Città di Lucca

REGOLAMENTO URBANISTICO

VARIANTE STRAORDINARIA DI SALVAGUARDIA DEL P.S.

STRALCI CARTOGRAFICI DELLE MODIFICHE APPORTATE

1.01

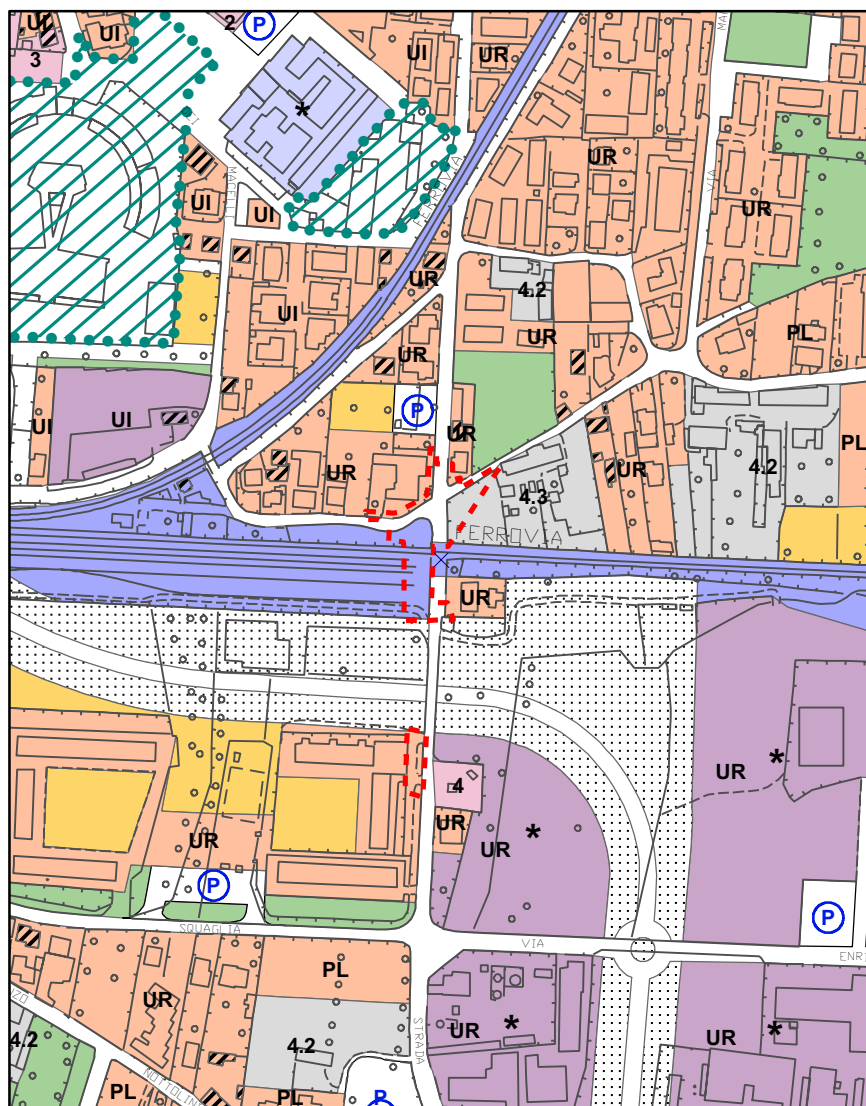
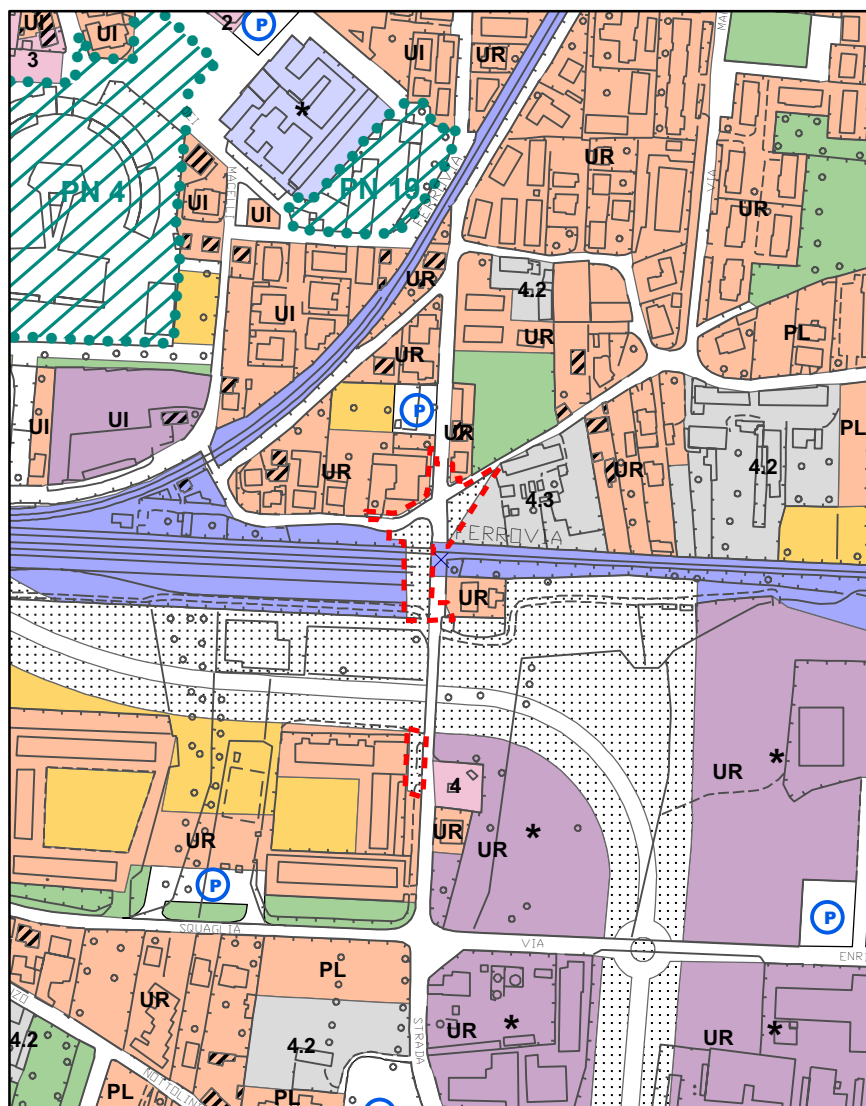
Progetto per la realizzazione di un sottopasso carrabile in via Ingrillini in corrispondenza della linea ferroviaria Lucca – Firenze.

Per la realizzazione dell'opera e per l'adeguamento della viabilità esistente si assegna una destinazione urbanistica di tipo *viabilità* e *fasce di rispetto* (art. 136 delle NTA) modificando porzioni di terreno attualmente destinate ad *attrezzature ferroviarie* (art. 134), *corti rurali* (art. 46), *aree residenziali* UR (art. 110). Dopo la realizzazione della nuova viabilità sarà individuato esattamente il tracciato e con successiva variante sarà eliminata la fascia di rispetto in eccedenza.

TAVOLA URB 10	 limite di variante	STATO ATTUALE STATO IN VARIANTE	1.04 1.05
	scala 1:5000

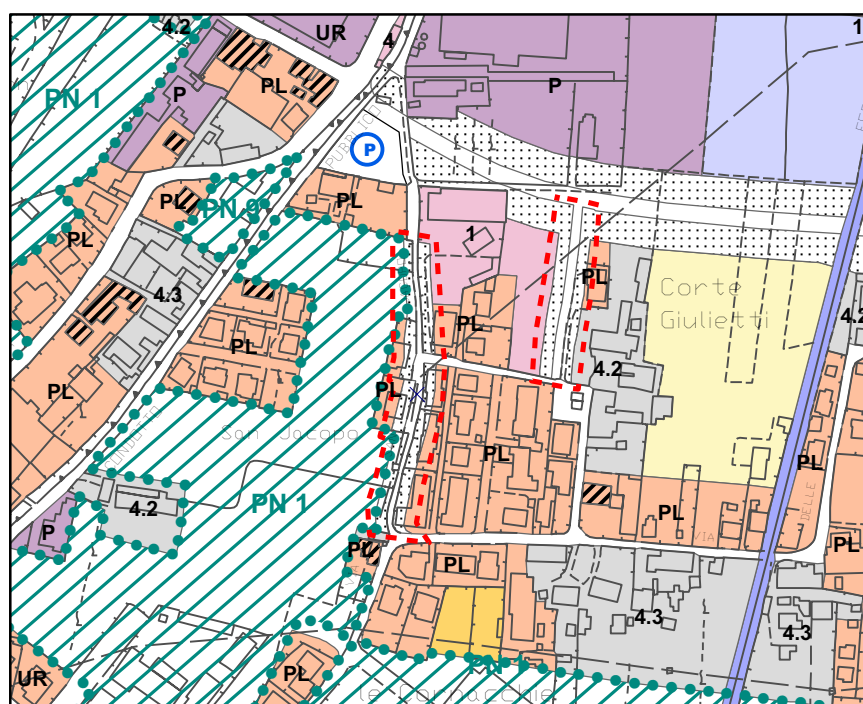
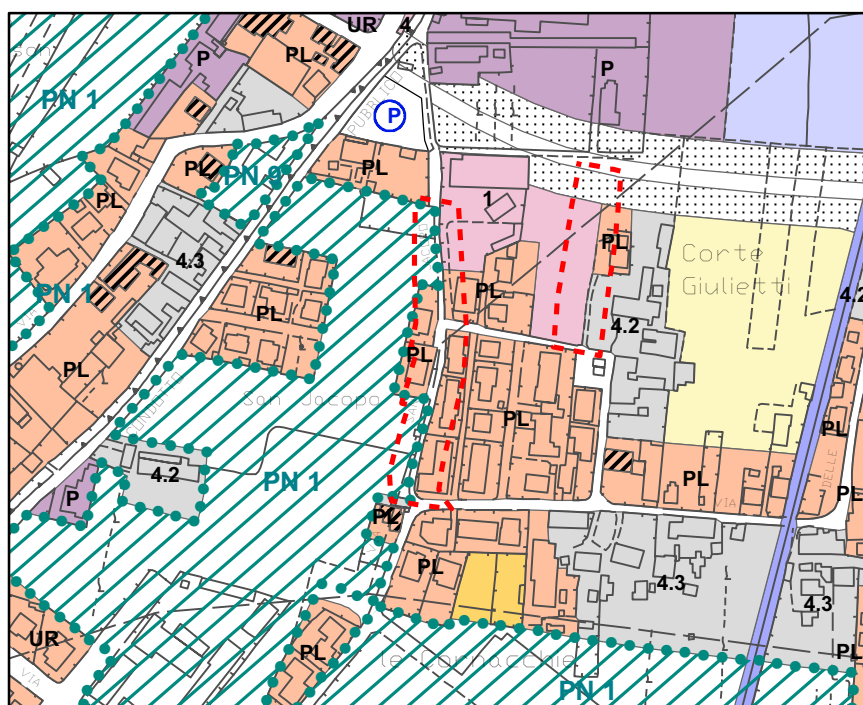
Previsione di ampliamento di via S. Jacopo alla Tomba.

Per la previsione di viabilità, in fase di individuazione di massima, si assegna una destinazione urbanistica di tipo *fasce di rispetto* (art. 136 delle NTA) modificando porzioni di terreno attualmente destinate ad *aree per attività commerciali* (art. 127) e ad *aree residenziali PL* (art. 112), oltre a porzioni di aree appartenenti e a margine del PN1 (scheda normativa "Le attrezzature del Campo di Marte"). Dopo la realizzazione dell'ampliamento sarà individuato esattamente il tracciato e con successiva variante sarà eliminata la fascia di rispetto in eccedenza.

Previsione per la realizzazione di una nuova strada di collegamento tra la nuova viabilità di progetto che, sottopassando la linea ferroviaria Lucca-Aulla, raggiunge la nuova zona commerciale, e via Padre Antonio Costa.

Per la previsione suddetta, in fase di individuazione di massima, si assegna una destinazione urbanistica di tipo *fasce di rispetto* (art. 136 delle NTA) modificando porzioni di terreno attualmente destinate ad *aree per attività commerciali* (art. 127), ad *aree residenziali PL* (art. 112) e a *corti rurali* (art. 46). Dopo la realizzazione dell'ampliamento sarà individuato esattamente il tracciato e con successiva variante sarà eliminata la fascia di rispetto in eccedenza.

1.09

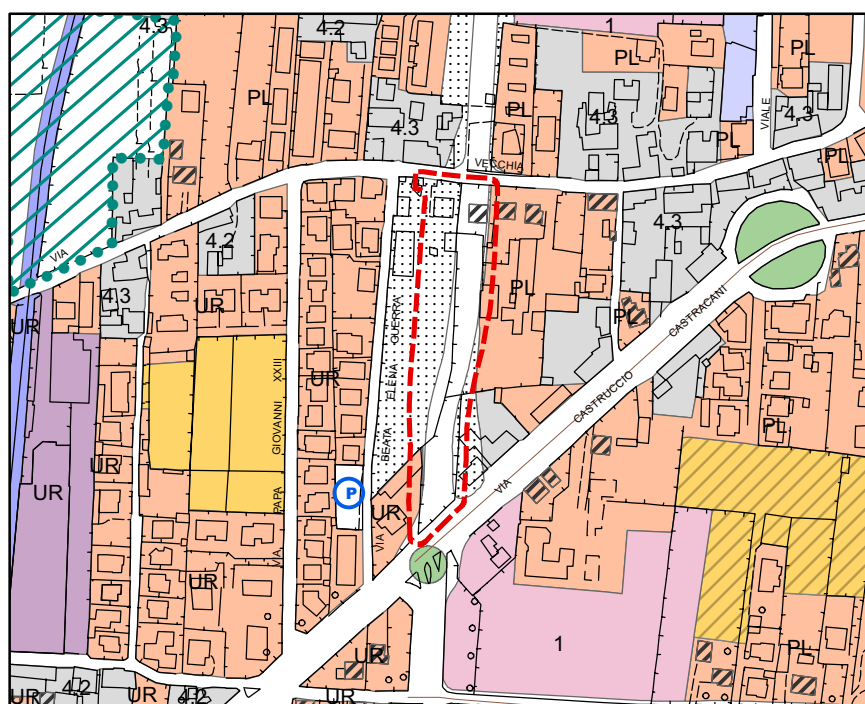
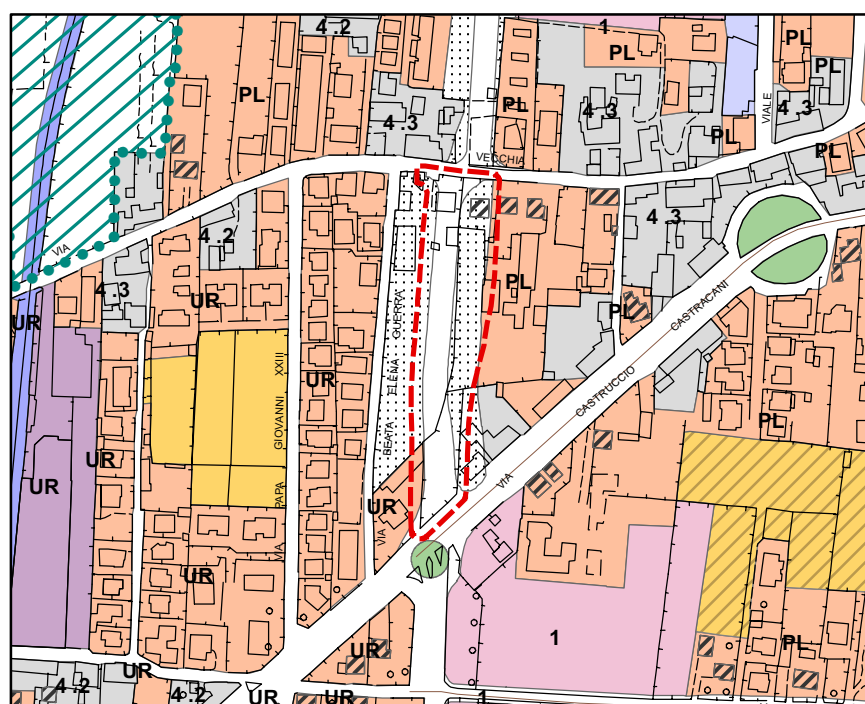
Variazione del tracciato stradale della strada di collegamento tra la via Vecchia Pesciatina e viale Castracani.

Per la variazione di tracciato, comunque rientrante nell'attuale relativa fascia di rispetto stradale, si assegna una destinazione urbanistica di tipo *viabilità*. La variazione non comporta modifiche geometriche rispetto al complesso "viabilità + fascia di rispetto stradale (art. 136 delle NTA)" e quindi non cambiano le destinazioni urbanistiche esterne a tale ambito.

1.10

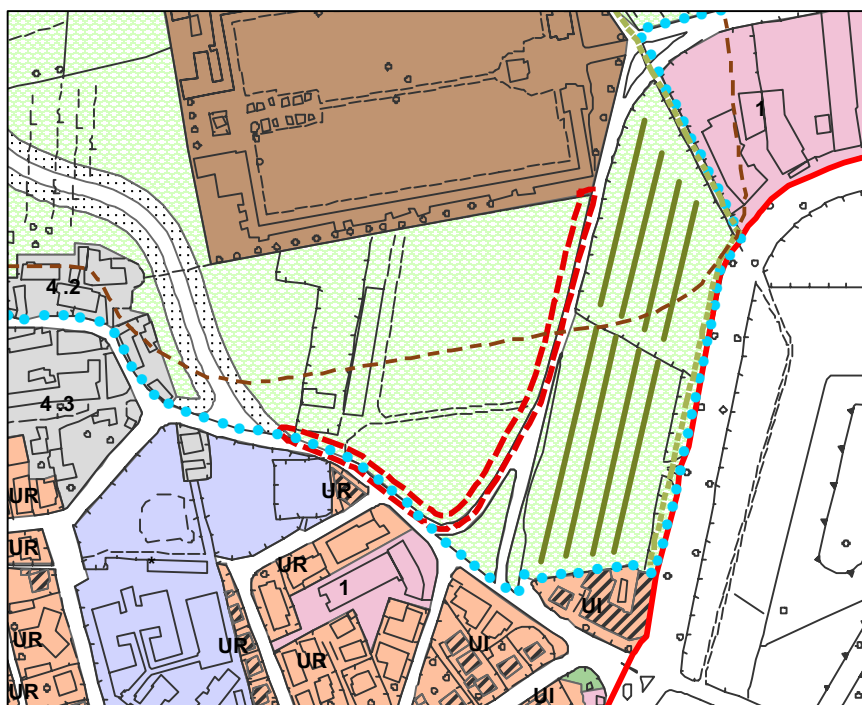
Previsione per la realizzazione di un tratto di viabilità ciclo-pedonale a fianco di via delle Tagliate e via Cavalletti.

Per la previsione suddetta si assegna una destinazione urbanistica di tipo *fascia di rispetto stradale* (art.136 delle NTA) modificando porzioni di terreno attualmente destinate ad *aree da destinarsi a verde* (parco del Serchio – art. 39.1 delle NTA).

1.11

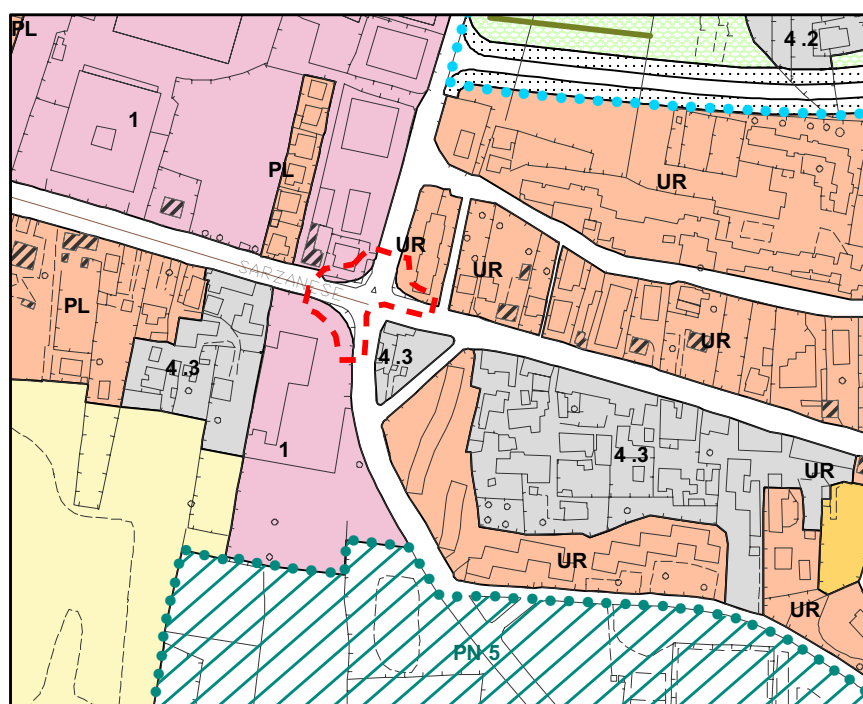
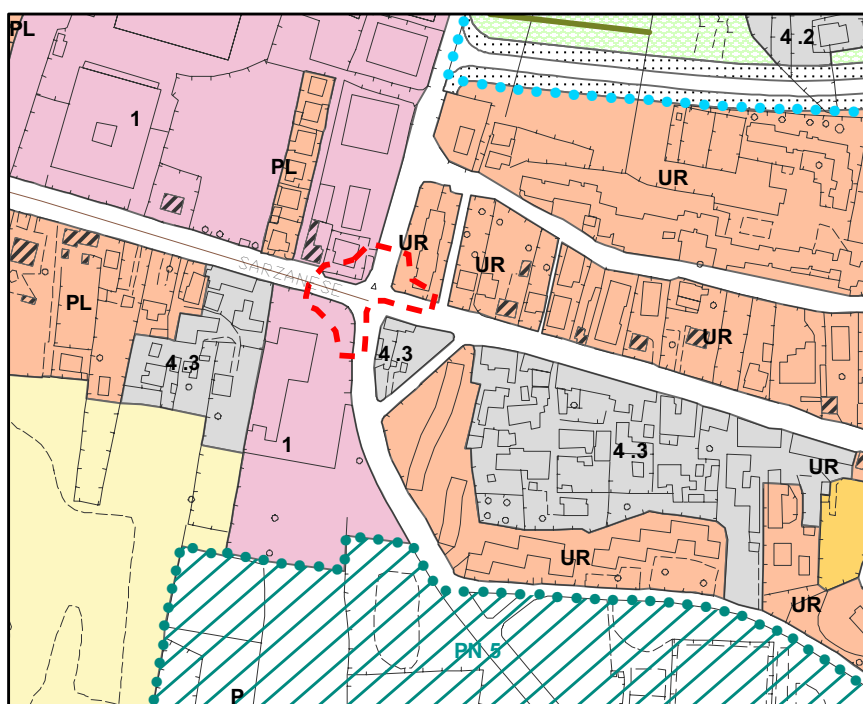
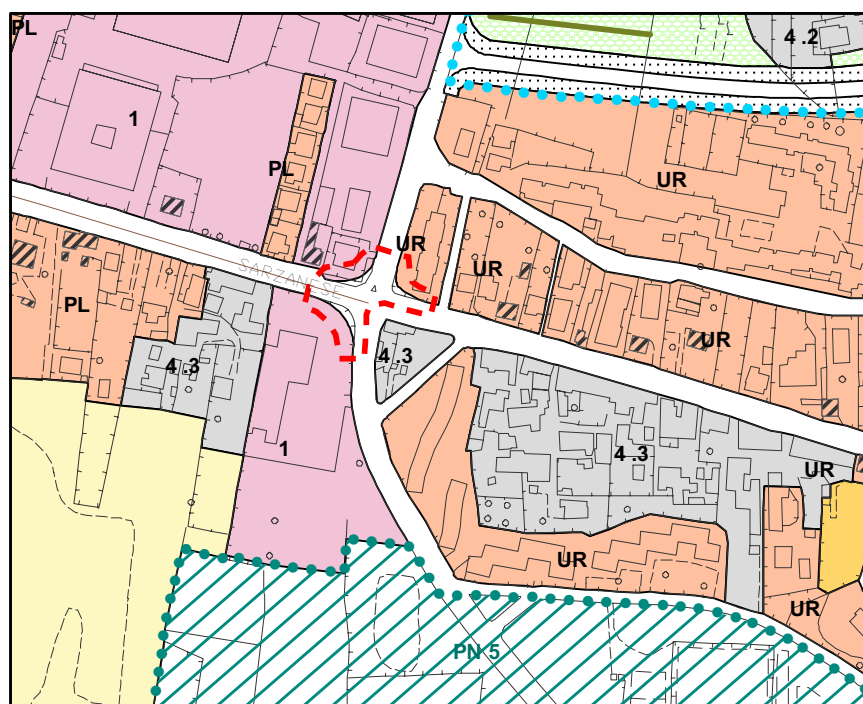
Previsione di ampliamento per la realizzazione di una rotatoria tra via Sarzanese e via Einaudi.

Per la previsione di viabilità si assegna una destinazione urbanistica di tipo *viabilità* modificando porzioni di terreno attualmente destinate ad *aree per attività commerciali* (art. 127) e ad *aree residenziali UR* (art. 110 delle NTA)

1.12

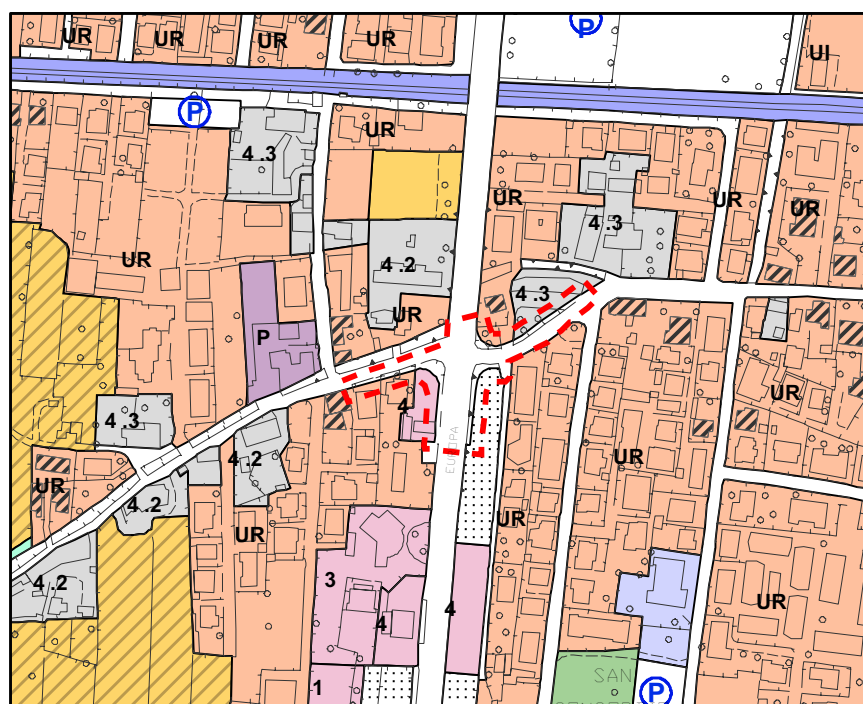
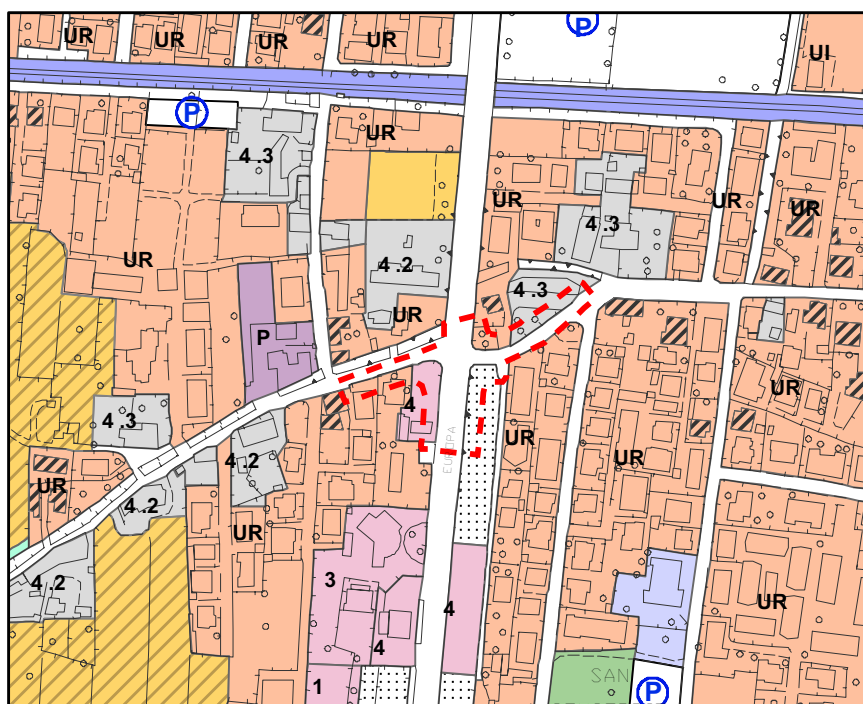
Previsione di ampliamento per la realizzazione di una rotatoria tra viale Europa e via Teresa Bandettini.

Per la previsione di viabilità si assegna una destinazione urbanistica di tipo *viabilità* modificando porzioni di terreno attualmente destinate ad *aree per attività commerciali* (art. 127 delle NTA), a *fasce di rispetto stradali* (art.136) e ad *aree residenziali UR* (art. 110).

1.13

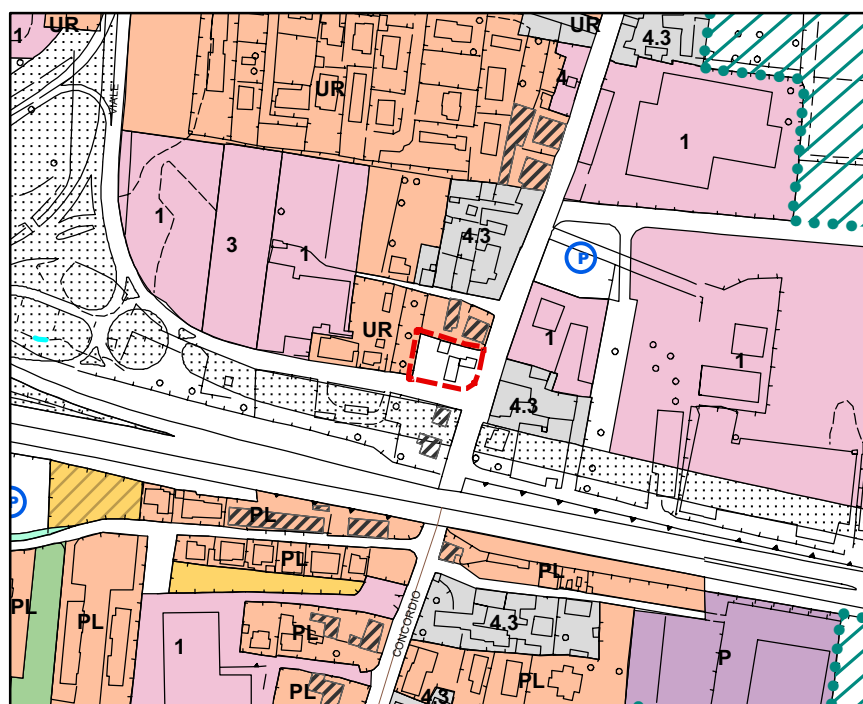
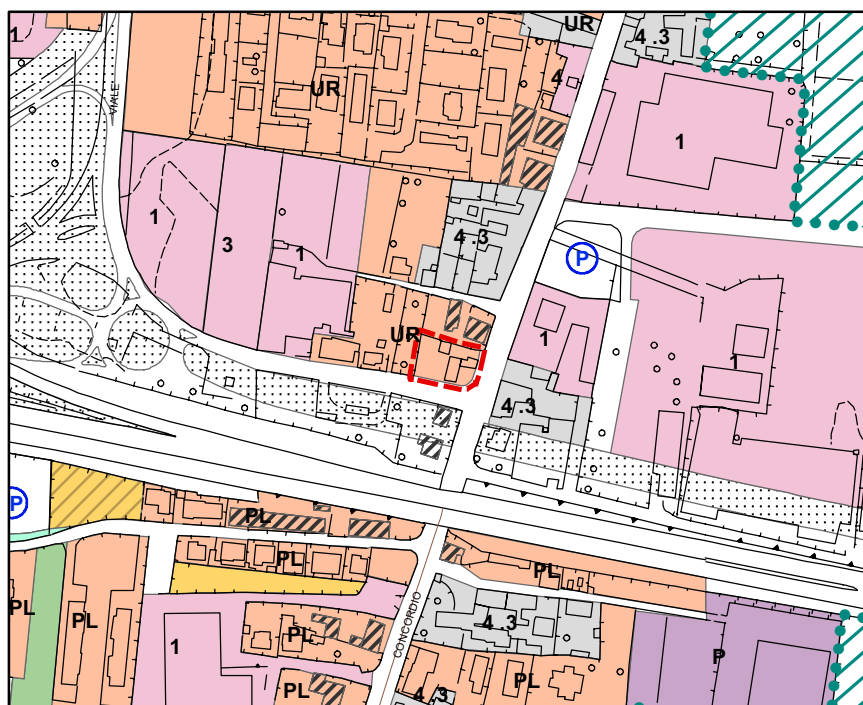
Previsione di ampliamento per la realizzazione di una rotatoria tra viale S. Concordio e viale Europa.

Per la previsione di viabilità si assegna una destinazione urbanistica di tipo *viabilità* modificando porzioni di terreno attualmente destinate ad *aree residenziali UR* (art. 110 delle NTA)
